**Znalecký posudek
o příčinách poruchy hřiště**

Z n a l e c k ý p o s u d e k

o příčinách poruchy povrchu hřístě [REDACTED]
[REDACTED]

Obr. 1 a 2 : Nevyrovnaný a nespádovaný povrch hřiště s
vystupujícími obrubníky zabráňují odtoku
dešťové vody

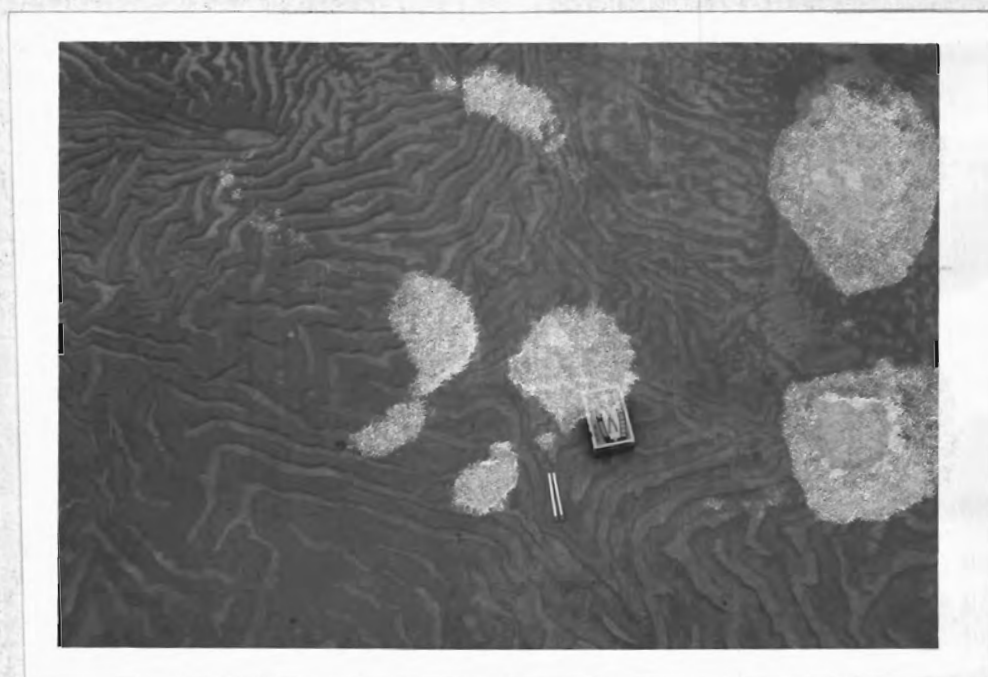
1. plocha hřiště je nerovná, v některých částech zůstává po dešti stát voda /obr. 1 - 3/; hřiště není spádováno k odvodu dešťové vody a vystupující obrubník odteku vody zabraňuje;
2. na téměř celé ploše hřiště jsou v povrchu krytiny drobné vluky, někde částečně sbroušené /obr. 2 - 4, 15, 16/;

Obr. 11 : Skladba krytiny hřiště s dobře patrnou spárou oddělující spodní plastbetonovou od vrchní laminované části

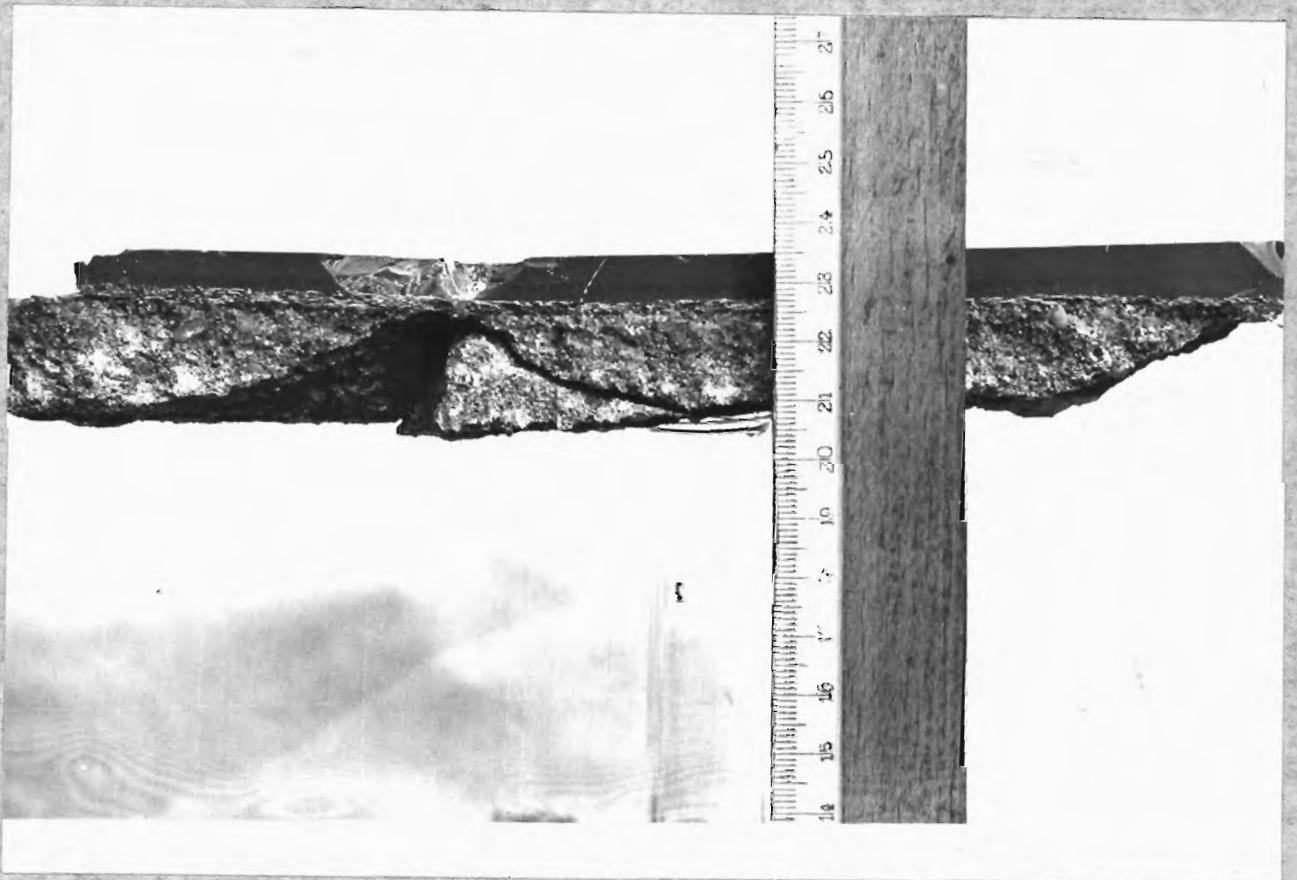
- plastbetonová krytina s povrchovou úpravou je ve větší míře oddělena od krytiny vystužené skelnými vlákny;
- plastbeton je nedostatečně promíšen a velmi nedůsledně zpracován, jak ukazuje např. obr. 11 a ve světelně obr 12;

Obr. 13 : Řez celou krytinou hřiště s měřítkem

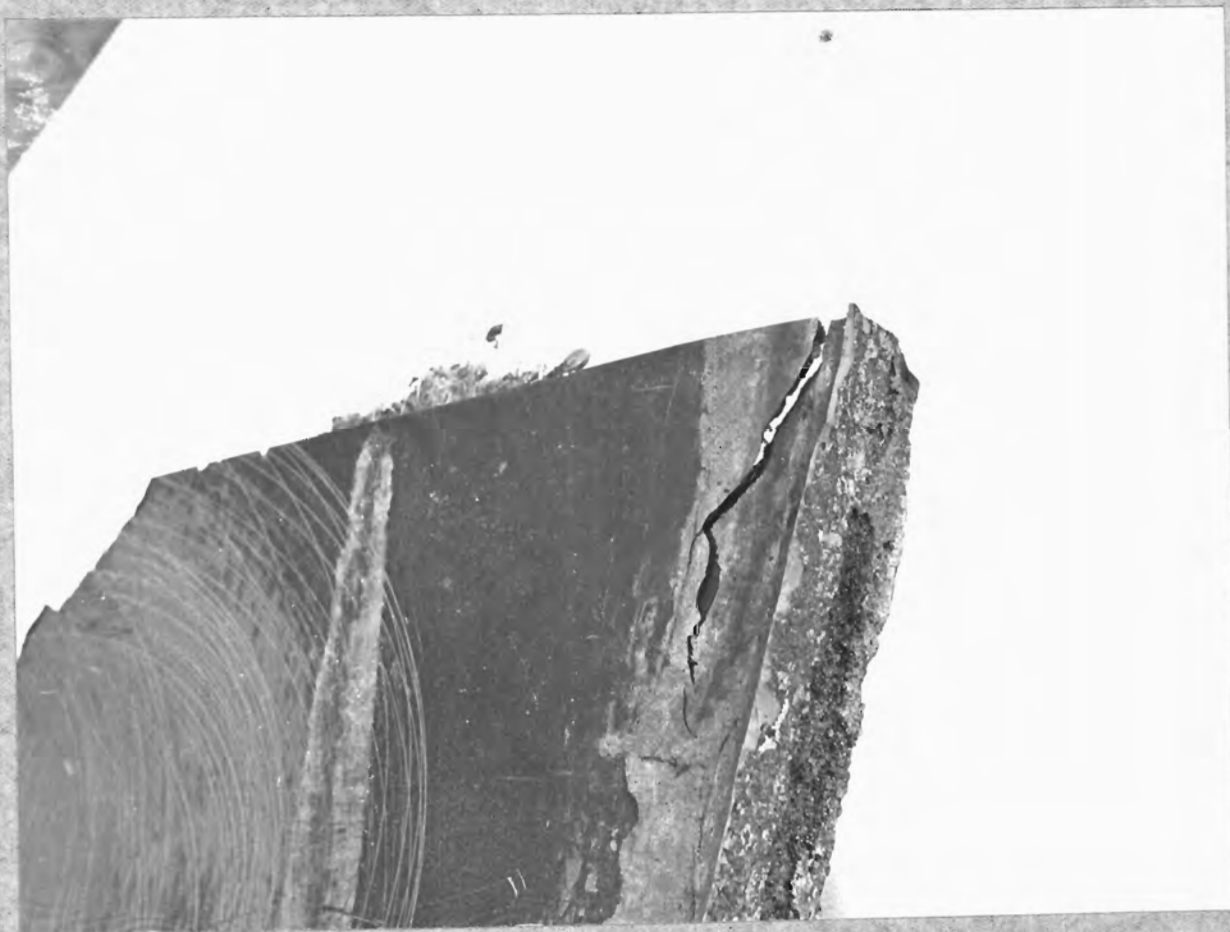
- průměrná tloušťka plastbetonové krytiny je 22 mm, z čehož tvoří 2 až 3 mm vyrovnávací a povrchová vrstva /viz obr. 13/;
- tloušťka krytiny vystužené skelnými vlákny se pohybuje kolem 8 mm, přičemž základní /nosná / vrstva se skelnými vlákny je většinou 2 - 3 mm tlustá, zatímco zbytek /cca 5 mm / je vytvořen vrstvou povrchovou /obr. 14/;

Obr. 15 : Trhlina v krytině u okraje hřiště, oddělení obou krytin a zdvihání vrchní krytiny . Stopy po pokusech o přebroušení povrchu

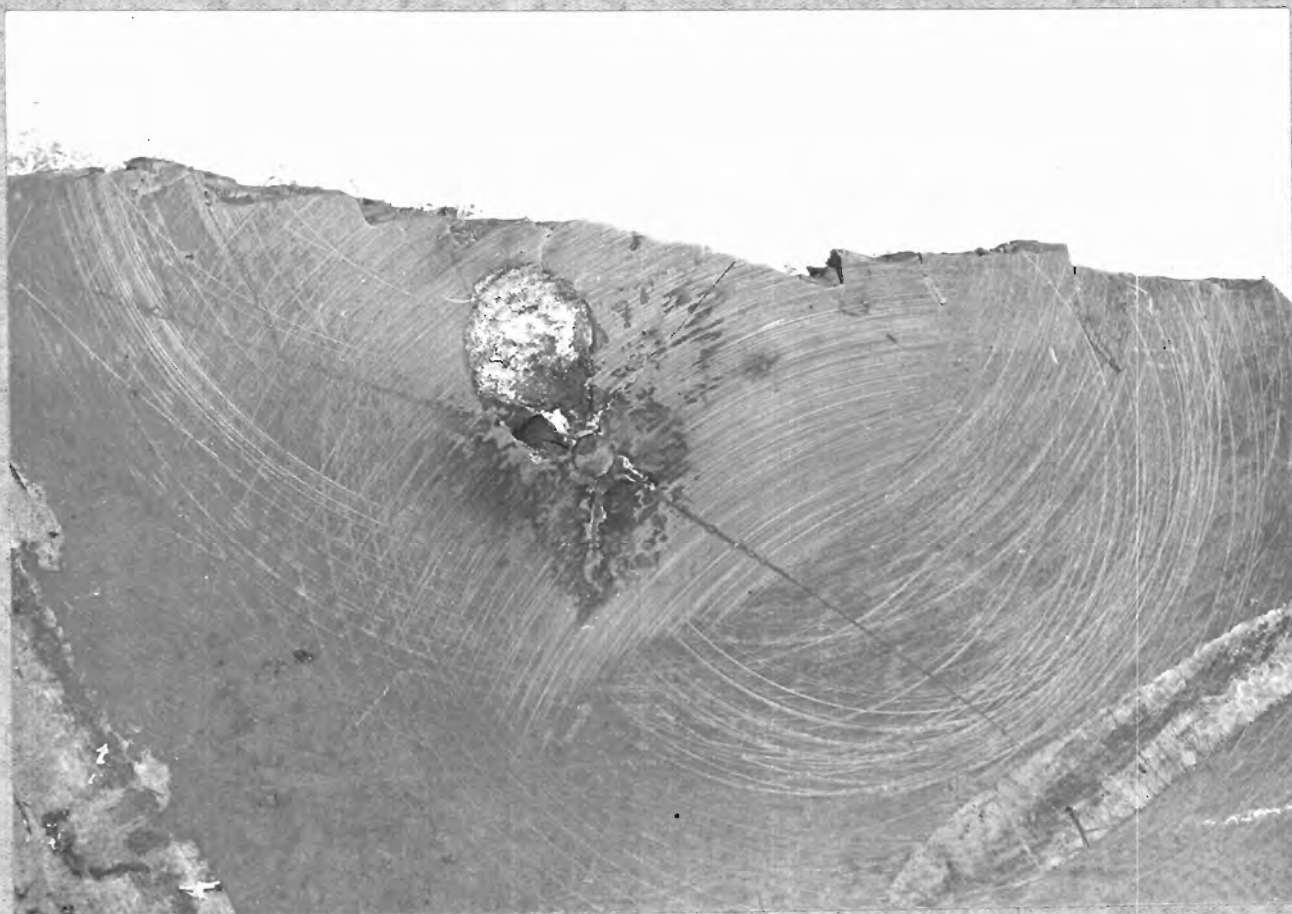
- oddělení krytiny od okraje hřiště trhlinou při současném vzájemném oddělení obou krytin sdivháním vrchní krytiny podle obr. 15;
- krytina byla přichycována k podkladu přistřelenými hřebi; na obr. 16 je dobře vidět tento detail; jsou zde rovněž viditelné paprskovité trhliny vycházející od nastřeleného hřebu stejně jako porušení povrchu v okolí hřebu borými plyny provázejícími výstřel;

- pokusy o přebroušení povrchu, zaměřené k jeho zarovnaní zůstaly pouze u místního poškrábání na hloubku několika desetin mm, jak je vidět na obr. 15 a 16.
